<b>Norma o Regulación considerada</b>		<b>Título del capítulo o del ensayo</b>	<b>N° DT</b>
IEC 60335-1 ed.4.2 : (2006-09) IEC 60335-2-7 ed. 7.0 (2008-06)			<b>20</b> <sup>(1)</sup>
<b>Capítulo</b>	<b>Inciso</b>	<b>Provision for earthing</b>	
27	27.1

### Consulta (Por parte de un productor de electrodomésticos)

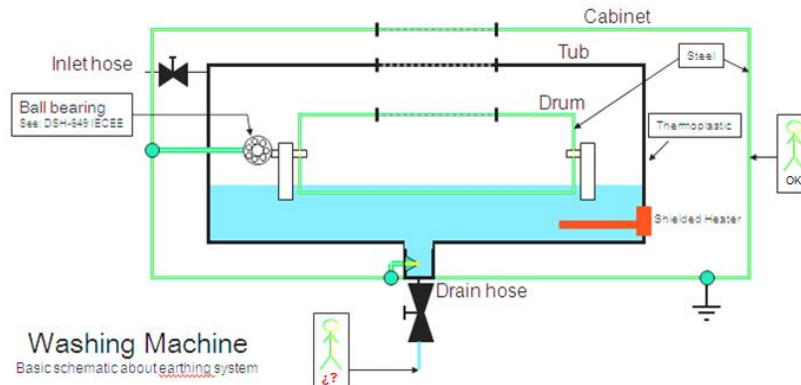
According to the diagram below, we would like to know if we can consider a secure way grounding the product through the cabinet, drum (ball bearing) and drain pump (ground pin made of copper in contact with water). In this proposal the tubular shielded heater is not grounded.

The proposal is to take off the grounding cable from the tubular shielded heater and use it at the water drum and at the filter with the drain pump. This changing is requested due to potential fire hazard, that could appear using the grounding on the heater when all safeguards are defeated and only part of heater is energized.

Organismo participante	Argumentos	Respuesta provisional
<p>1 Shitsuke(CBTL N°145 IEC-IECEE)</p>	<p>Conforme a los esquemas y dibujos, se analiza la implicancia de los siguientes apartados: 3.3.7, 3.3.8, 3.3.9, 3.3.10, 3.3.11, 5.14, 8.1.1, 13.2, 16.2, 22.33, 27.1,27.4. Resultado del análisis:</p> <ul style="list-style-type: none"> <li>• La eliminación de la puesta a tierra de la resistencia, responde a que el productor eleva el nivel de exigencia de la norma y elimina todos los controles y protecciones que puedan existir aguas arriba.</li> <li>• La puesta a tierra como resultado de aplicar la DSH-649-IECEE parece adecuada, no así la forma de garantizar que el usuario logre acceder a las aislaciones básicas de la resistencia, cuando tenga contacto con el agua del desagote.</li> <li>• No resulta posible realizar ensayos de corriente de fuga, ya que no reúne los requisitos de los Cap. 8, 22 y 27 para su posterior aplicación.</li> <li>• Las normas técnicas evaluadas no establecen mínimas características sobre la conductibilidad del agua, y tampoco métodos apropiado para la medición de corrientes de fuga al utilizar agua como medio de conducción.</li> </ul>	<ul style="list-style-type: none"> <li>• Sin comentarios sobre la aplicación de la DSH-649-IECEE</li> <li>• En cuanto a la posibilidad de utilizar agua como medio de conducción efectivo para una tierra de protección. <b>La propuesta no es aceptada</b></li> </ul>

<p>2 TUV Rheinland S.A.</p>	<p>En el ejemplo descrito el agua no cumple con el requisito 27.1 (permanently and reliably connected to)</p>	<p><b>La propuesta no es aceptada</b></p>

Tratamiento de respuestas		
Organismo participante	Argumentos	Respuesta provisional
3  LAMYEN	<p>El ítem 22.31 de la norma IEC 60335-1, establece que las partes vivas no deben estar en contacto con líquidos accesibles al usuario. Si bien en la solución propuesta no lo están, una simple falla (como las que se simulan en los ensayos anormales), cual es el perforado del blindaje, permitiría que sí lo estén. En este caso la seguridad depende de la puesta a tierra del tornillo y el tambor. Estos componentes, y todas las superficies interiores en contacto con el agua, comúnmente se recubren con depósitos de carbonato de calcio (sólido aislante) cuando se calientan aguas duras, dado que la solubilidad del carbonato disminuye con la temperatura. Esto haría que no actúen, o no lo hagan como es de desear. Los ensayos de corriente de fuga a que se alude (ítemes 13 y 16), probablemente se realizaron con agua tratada (blanda). En las zonas rurales, el agua de las napas es dura, lo cual implica que contiene sales de calcio y magnesio que aumentan la conductividad y la formación de depósitos. Si se perfora el blindaje, y no actúa correctamente la conexión de tierra, la corriente derivaría justamente hacia el operador a través de esa agua conductora, si este toma contacto con la misma.</p> <p>No se comprende cual es el peligro potencial de incendio en las condiciones actuales. Si fuera el recalentamiento de los cables ante un cortocircuito, el mismo sigue estando en la alternativa propuesta. La manera de evitarlo es recomendando en el manual que la instalación fija se ajuste a los reglamentos, disponiendo de interruptor de corriente diferencial, llaves termomagnéticas ad hoc, y conexión apropiada de tierra. Si se quiere prescindir de la corrección con que se dispone la instalación fija, una alternativa es proveer al equipo de un fusible.</p>	<p><b>No se considera adecuada la solución propuesta</b></p>

Organismo participante	Argumentos	Respuesta provisional
4	<p data-bbox="256 800 402 827">Lenor S.R.L.</p> <p data-bbox="464 443 938 869">Por lo que puede verse en las figuras y entenderse de la propuesta del fabricante, en caso de falla del asilamiento del elemento calefactor la única manera de lograr protección al usuario en la descarga de agua sería por medio de un contacto entre la pieza conductora en contacto con el agua. En ese caso todo depende de las características del agua para cada caso particular, y de los efectos de la misma sobre los metales en contacto con ella a través del tiempo. La puesta a tierra debería garantizarse en cualquier circunstancia, y no se ve claramente que el método elegido la ofrezca.</p> <p data-bbox="464 905 938 1184">Con respecto al motivo por el cual realizan la modificación de diseño, no queda del todo claro en la explicación, pero si ante alguna falla (con el equipo montado e instalado adecuadamente con todas sus protecciones indicadas) se exceden las temperaturas máximas y sobreviene un riesgo de fuego, se podría incorporar un fusible térmico o sistema similar que lo evite.</p>	<p data-bbox="1024 800 1386 827"><b>La propuesta no es aceptable.</b></p>

Below there are some pictures that illustrate the earthing proposal application

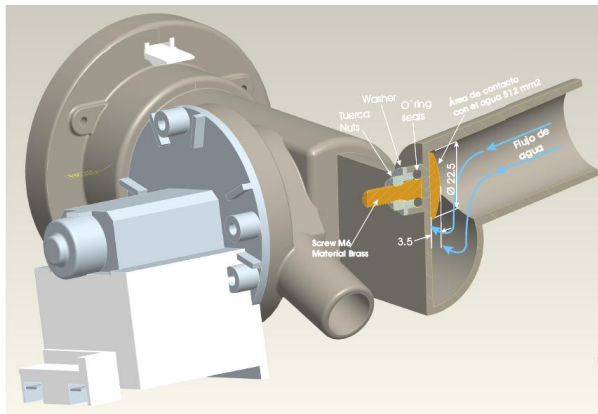
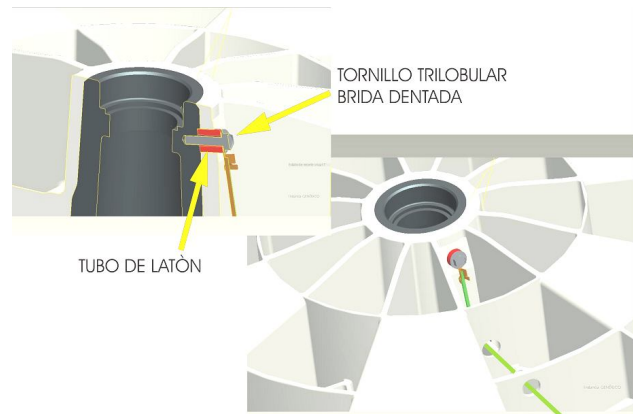
Ground pin (cooper material) inside the filter

Ground wire in the drum (ball bearing)
